明聴1号接続図 (修理後)

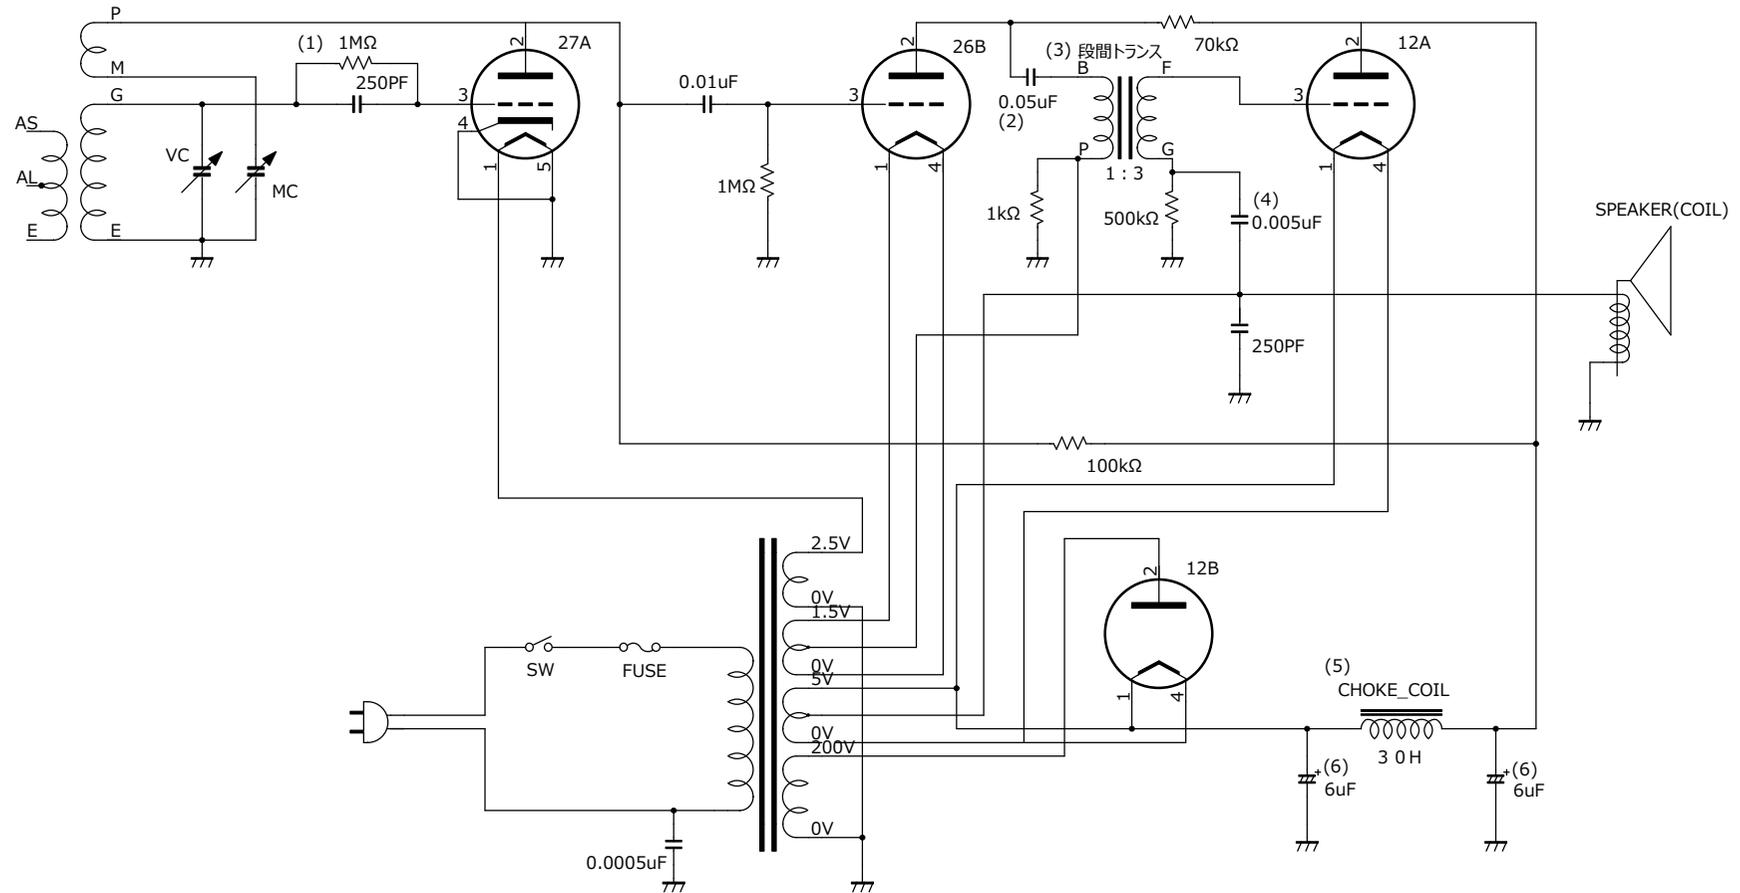
- (1) 接続方法の変更と導通しなかったので交換。
- (2) 0.047uFのセラミックコンデンサと交換。
- (3) トランスを東栄変成器製段間トランス1:3に交換。
- (4) 容量が0.02uFだったので0.0047uFのセラミックコンデンサに交換。
- (5) 導通しなかったので東栄変成器30H-30mAに交換。
- (6) 容量が6uFのところ0.04uFと抜けていたので、手持ちの10uFに交換。
